**Oggetto:** Trasmissione Deliberazione della Giunta Comunale n. 148 del 13/08/2024 di presentazione osservazioni inerenti il Progetto per la realizzazione di un impianto per la produzione di energia mediante lo sfruttamento del vento nel territorio comunale di Tuscania e Viterbo (VT). Potenza nominale 129,6 MW. Codice pratica MYTERNA n. 202300259.

<b>N° 148</b>	<b>PRESENTAZIONE OSSERVAZIONI PROGETTO</b>
<b>Data 13/08/2024</b>	<b>REALIZZAZIONE IMPIANTO PER LA PRODUZIONE DI ENERGIA MEDIANTE LO SFRUTTAMENTO DEL VENTO NEL TERRITORIO COMUNALE DI TUSCANIA E VITERBO. POTENZA NIMINALE 129,6 MW. CODICE PRATICA MYTERNA N. 202300259.</b>

**ID: Codice procedura (ID\_VIP/ID\_MATTM) 10066**

Progetto per la realizzazione di un impianto per la produzione di energia mediante lo sfruttamento del vento nel territorio comunale di Tuscania e Viterbo (VT). Potenza nominale 129,6 MW. Codice pratica MYTERNA n. 202300259

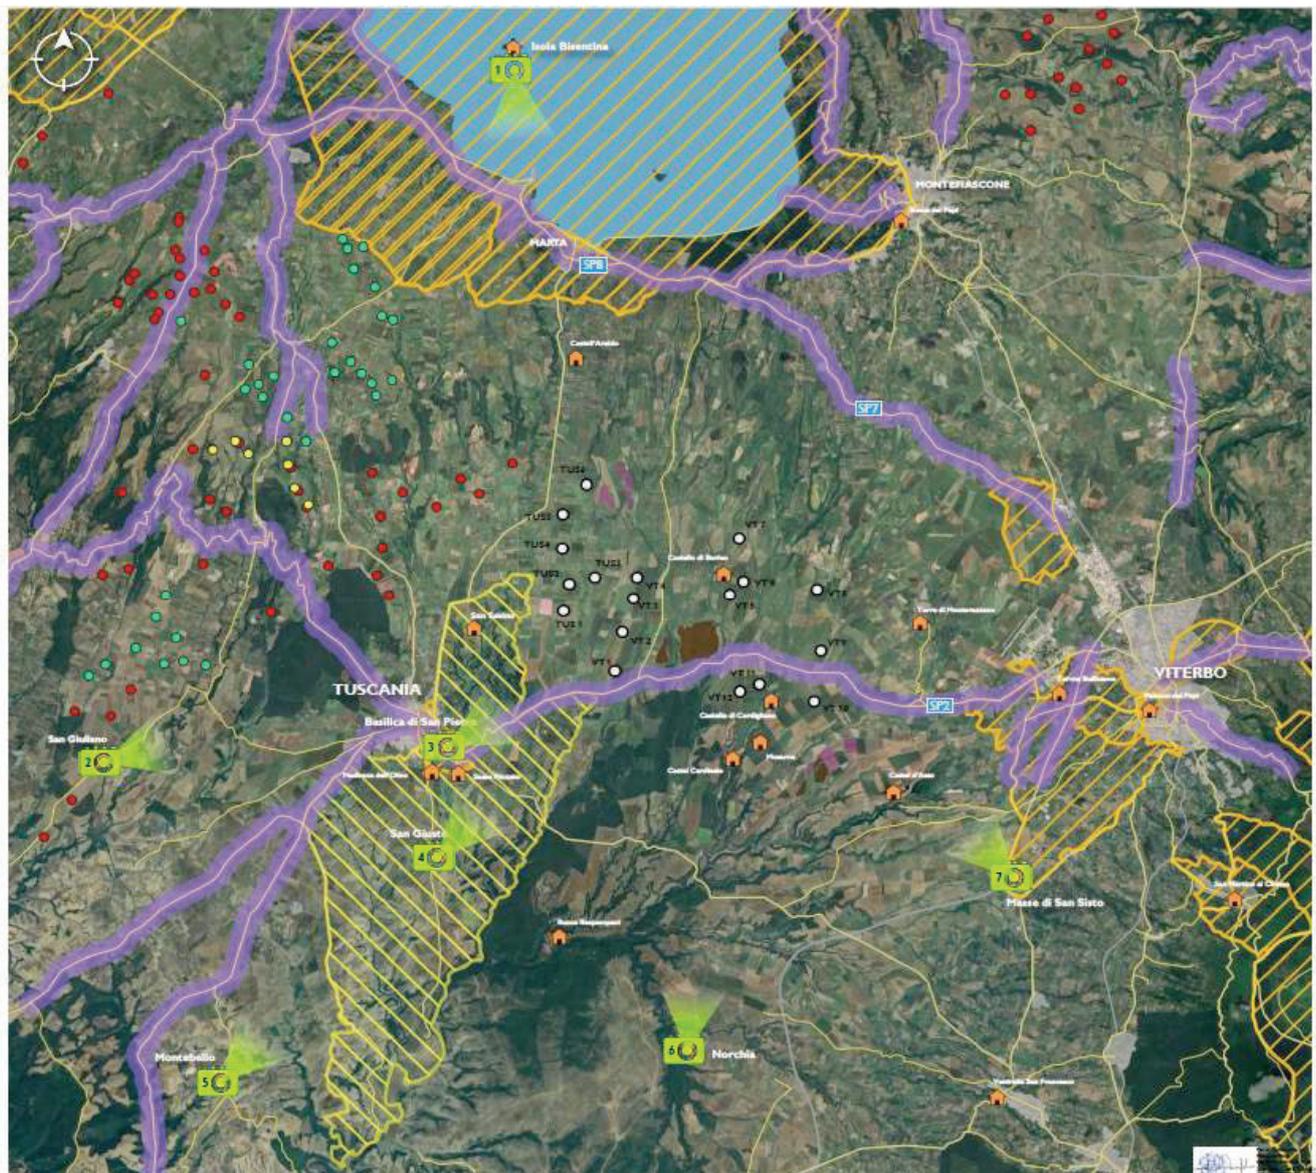
La "mappa" elaborata dall'Associazione "Amici della Terra" offre un'idea efficace e molto concreta della saturazione da impianti FER nella provincia di Viterbo ed in particolare intorno al lago di Bolsena dove si verrebbe ad insediare anche l'impianto eolico "Tuscania -Viterbo" (indicato in figura con TUS da 01 a 06 e VT da 01 a 12.)

L'impianto eolico industriale con 18 aerogeneratori ( 6 nel Comune di Tuscania da TUS 01 a TUS 06 e 12 nel Comune di Viterbo da VT 01 a VT 12, alti 236 m e larghi 172 m ) come si vede dall'immagine si viene quasi a sovrapporre all'altro impianto eolico industriale denominato "Viterbo-Montefiascone" composto da 16 aerogeneratori dalle notevoli dimensioni ( 200 m x 170 m).

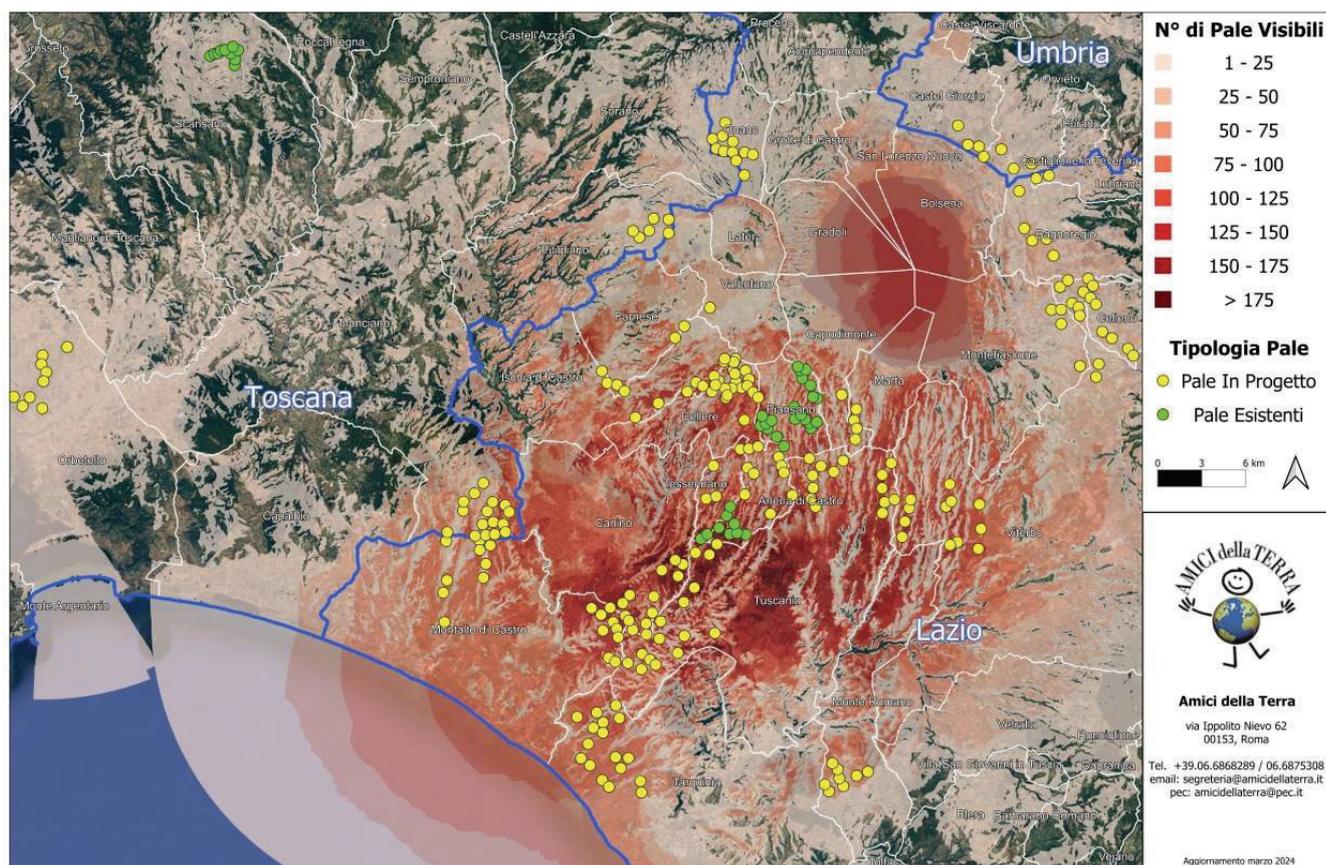
Per queste ragioni esso presenta delle incompatibilità con vari sistemi di paesaggio presenti nella zona, e in particolare con il paesaggio agrario di valore che interessa buona parte del territorio in cui si inserirebbe l’impianto con gli aerogeneratori e il paesaggio di particolare valore dove insisterebbero le opere pertinenti dell’impianto. Inoltre come vedremo la zona in cui si inserirebbe l’impianto è in parte vincolata ai sensi dell’art. 136 del CBC per il suo notevole pregio paesaggistico come dimostra anche la seguente mappa prodotta dalla proponente.

**Mappa del documento WON017\_ES\_9\_5\_2\_2.** La mappa mette in evidenza le zone paesaggistiche di notevole interesse pubblico ex art 136 del Lago di Bolsena e della città di Viterbo e la zona archeologica del Comune di Tuscania in mezzo alle quali si verrebbe a trovare l’impianto eolico industriale in cumulo con una sola parte di altri impianti FER.

(Quadro d’unione)

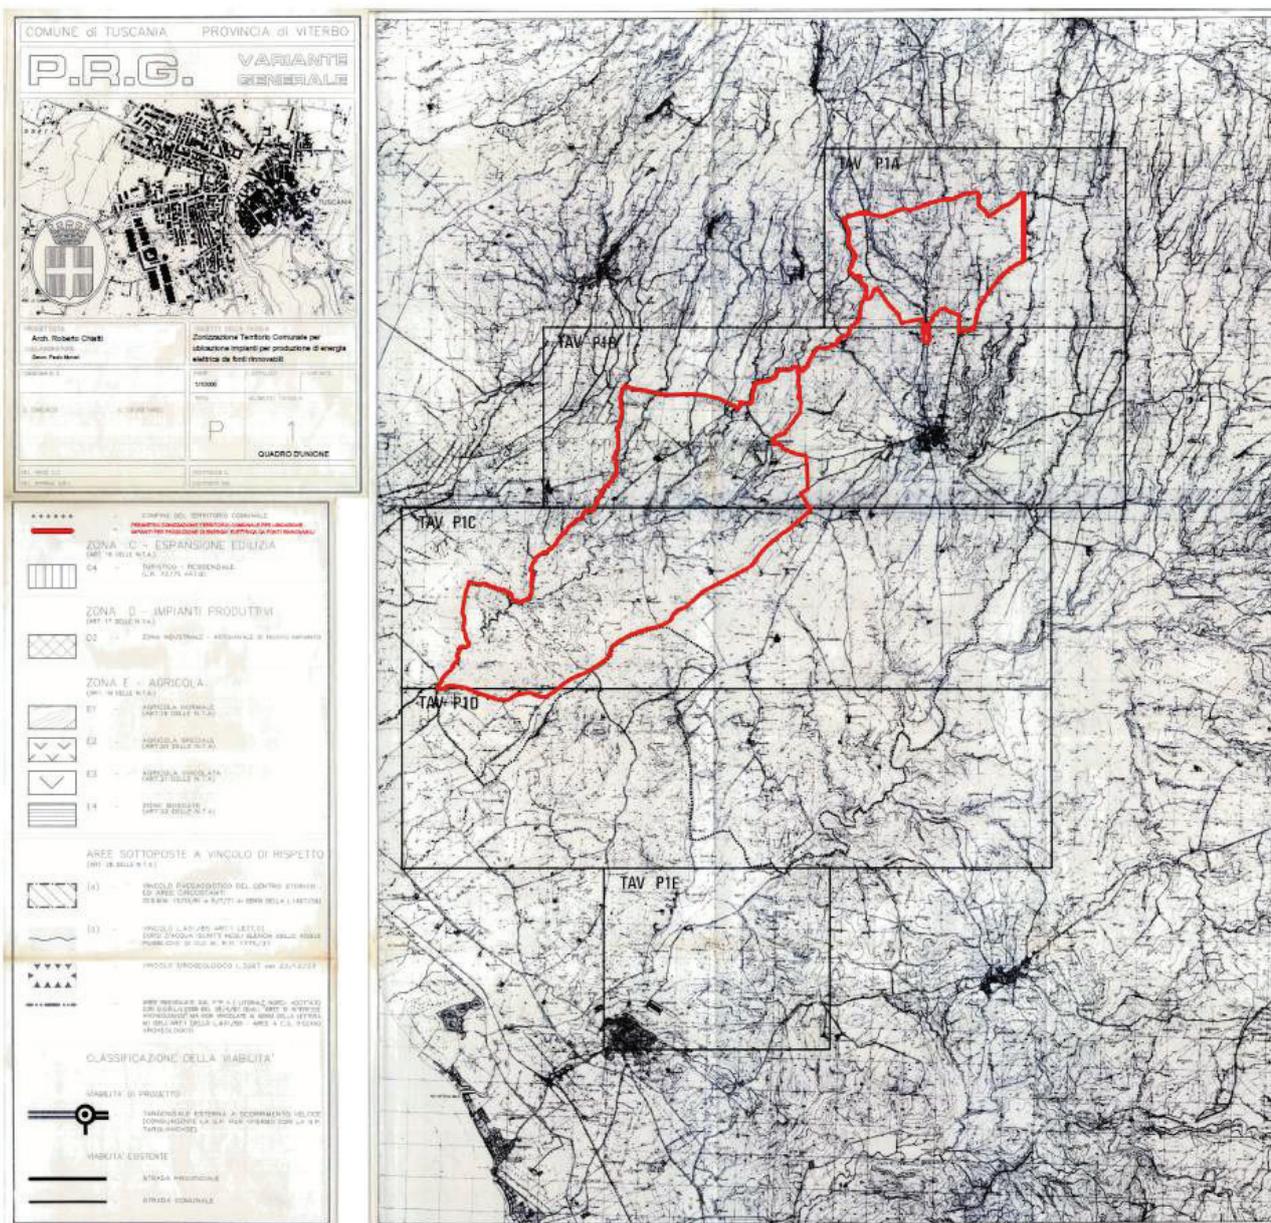
Il progetto eolico in oggetto **NON** ricade in aree **INDICATE IDONEE DALLA DELIBERA COMUNALE**, aree dove possono essere realizzati impianti per la produzione di energia elettrica da fonti rinnovabili. Dalla zonizzazione allegata in delibera si può rilevare con facile evidenza che la collocazione di n° 6 pale eoliche dell’impianto (denominate TUS1, TUS2, TUS3, TUS4, TUS5, TUS6) **ricade sul territorio comunale di Tuscania in area NON IDONEA secondo delibera.**

(VEDERE MAPPA di VARIANTE GENERALE AL PRG nella pagina seguente)

Figura 1. Stralcio carta "Natura 2000" dal sito del ministero Ambiente che illustra la parte della Rete Natura 2000. Le zone con linee in blu sono le ZPS che comprendono le ZSC (parti con linee rosse).  Simbolo dell'area in cui è ubicato l'impianto eolico industriale "Tuscania - Viterbo".

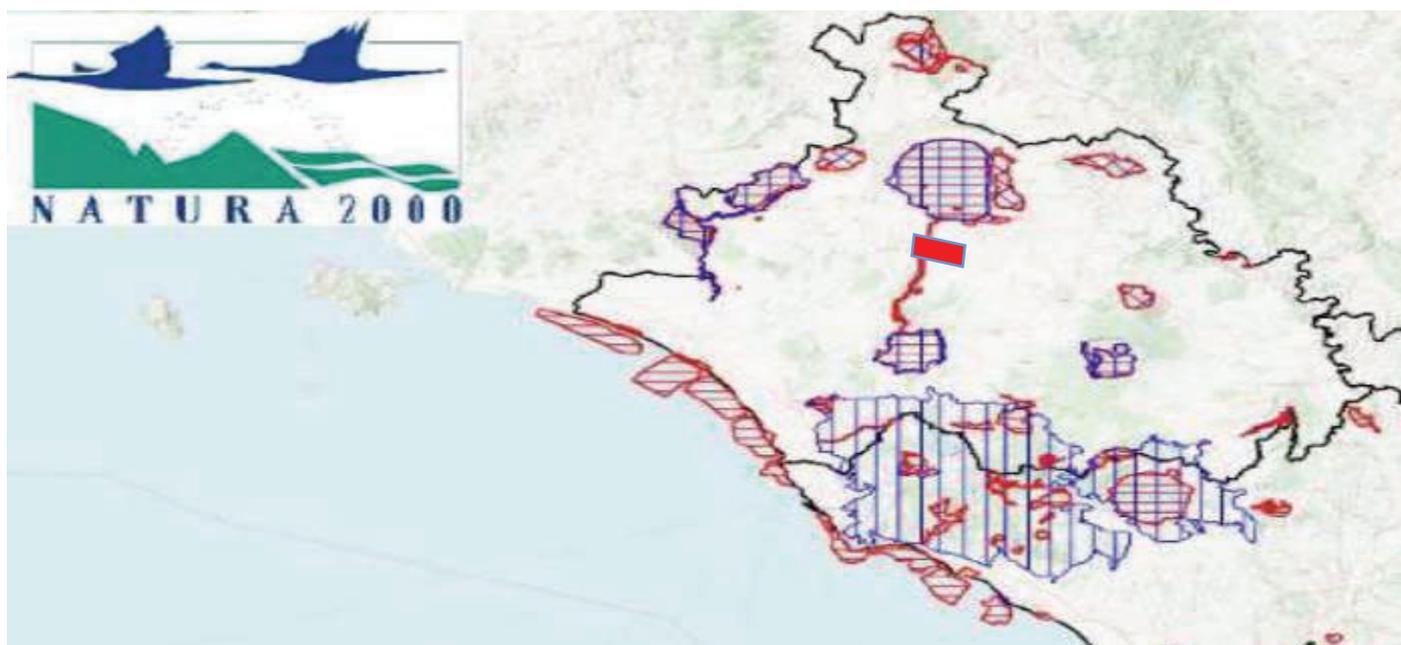
Nel caso dell'impianto eolico in oggetto l'area di intervento ancorchè formalmente esterna alla rete Natura 2000 viene a localizzarsi in diversi punti a distanze notevolmente ridotte rispetto a siti della Rete Natura 2000.

Appare contestabile l'affermazione nello studio ES.10.1 (Valutazione di Incidenza, pag. 35) Secondo cui l'intervento in oggetto non interferisce con aree vincolate in quanto gli aerogeneratori non rientrano in nessuna zona destinata a Sito d'Importanza Comunitaria (SIC), a Zone a Protezione Speciale (ZPS), ai sensi della Direttiva 79/409 CEE, e Important Bird Areas (IBA). Dalle planimetrie riportate nello studio appare infatti che un numero consistente degli aerogeneratori facenti parte dell'impianto si trovino a distanze veramente minime, addirittura poche centinaia di metri dalla ZSC IT6010020 - Fiume Marta, e comunque per le sue dimensioni ed estensione, il progetto viene a configurarsi come vera e propria barriera fra zone di protezione ed in particolare molto importanti per l'avifauna. L'assenza formale di core areas non significa infatti che non esista una rete di interrelazioni ecologiche tra queste zone e siti Natura 2000 più o meno vicine.
